**PARQUES EÓLICOS TÂMEGA NORTE E TÂMEGA SUL E SUAS
RESPETIVAS LIGAÇÕES À RESP**

- Processo de AIA n.º 3417 -

*Apreciação da contestação apresentada pelo proponente em
sede de audiência de interessados sobre a proposta de Decisão
sobre a Conformidade Ambiental do Projeto de Execução*

Agência Portuguesa do Ambiente

Figura 1 - Elementos do PETN sobre o buffer da alcateia de Nariz do Mundo (Fonte: Censo 2019/2021)

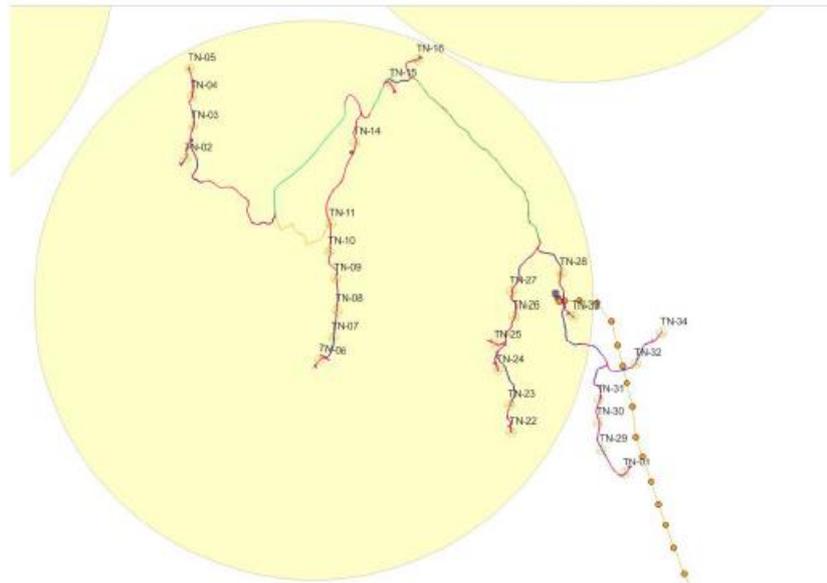
Exposição do proponente: O proponente propõe que a condicionante temporal não se aplique aos aerogeradores TN02 a TN05, TN14 a TN16, TN01, TN29 a TN32 e TN34, do Parque Eólico Tâmega Norte (PETN), de acordo com a figura incluída nas alegações apresentadas. Também pretende que não seja aplicada aos trabalhos da Linha de Muito Alta Tensão do PETN. Propõe que durante este período, os trabalhos a desenvolver seriam atividades de construção pouco ruidosas, condicionando atividades como desmatamentos ou preparação de terrenos.

Apreciação: Tal como já foi referido no Parecer da CA, é importante garantir que a alcateia de Nariz do Mundo, afetada pelo PETN, se consiga reproduzir durante o período de construção do parque eólico. O lobo é uma espécie protegida e está considerada como Em Perigo de Extinção pelo Livro Vermelho dos Mamíferos, pelo que é imprescindível que sejam tomadas medidas que não coloquem em causa o seu estado de conservação. Também é importante referir que se convencionou definir o território de uma alcateia de lobo como um círculo de 5 km, mas que esta é obviamente uma representação simplificada do mesmo. Na realidade, o território do lobo tem uma extensão não geométrica, que inclui as áreas com importância para a alcateia e exclui as áreas menos importantes e/ou com maior atividade humana. Este critério já foi utilizado neste projeto para viabilizar e excluir alguns aerogeradores. O centro do círculo também não tem de estar associado a um local de criação conhecido, podendo este ser definido em função de todos os dados conhecidos sobre a alcateia e a importância de cada um.

Assim, verifica-se que o *buffer* atualmente desenhado para a alcateia de Nariz do Mundo, que consta do último censo do lobo, ainda não publicado, está deslocado para oeste face ao *buffer* que resultou do anterior censo, sendo que apenas os aerogeradores da linha localizada mais a leste, TN01, TN29 a TN32 e TN34, se localizam fora deste *buffer*. Como tal, desde já se considera que estes aerogeradores poderão não estar sujeitos a esta medida. No que se refere aos aerogeradores TN02 a TN06, apesar de estarem incluídos no *buffer* da alcateia, considera-se que o afastamento dos mesmos do local de criação conhecido e dos centros de atividade principais

da alcateia, assim como as variações topográficas entre estes locais e os aerogeradores referidos, poderão permitir que a construção dos mesmos decorra no período referido sem que se espere a ocorrência de perturbações significativas sobre a reprodução dos lobos, nomeadamente se apenas se realizarem atividades pouco ruidosas como é referido pelo proponente. O mesmo já não acontece com os aerogeradores TN14 a TN16, que se localizam próximos dos centros de atividades quer da alcateia de Nariz do Mundo, quer da alcateia do Barroso.

Aplicando os mesmos critérios, considera-se que poderia também ser excluído da condicionante definida pela medida, a subestação, o estaleiro e a central de betão, assim como o aerogerador TN33, situação que permite resolver a necessidade de áreas de apoio para a construção do PETN. A posição do TN28 ainda não definida, pelo que a aplicação da medida a este aerogerador depende da sua localização final. Nesta situação, a construção da Linha de Muito Alta Tensão também não ficaria condicionada.

- Todos os trabalhos relativos aos aerogeradores TN06 a TN27, e TN28, incluindo acessos e rede elétrica de média tensão, são interditos no período de 1 de abril a 31 de agosto;

- Os trabalhos relativos aos aerogeradores TN02 a TN05 e TN33, assim como relacionados com a subestação e apoios 1 e 2 da Linha de Muito Alta Tensão, são limitados, no período de 1 de abril a 31 de agosto, à realização de atividades consideradas como pouco ruidosas, não podendo incluir escavações, movimentações de terra ou desmatações;
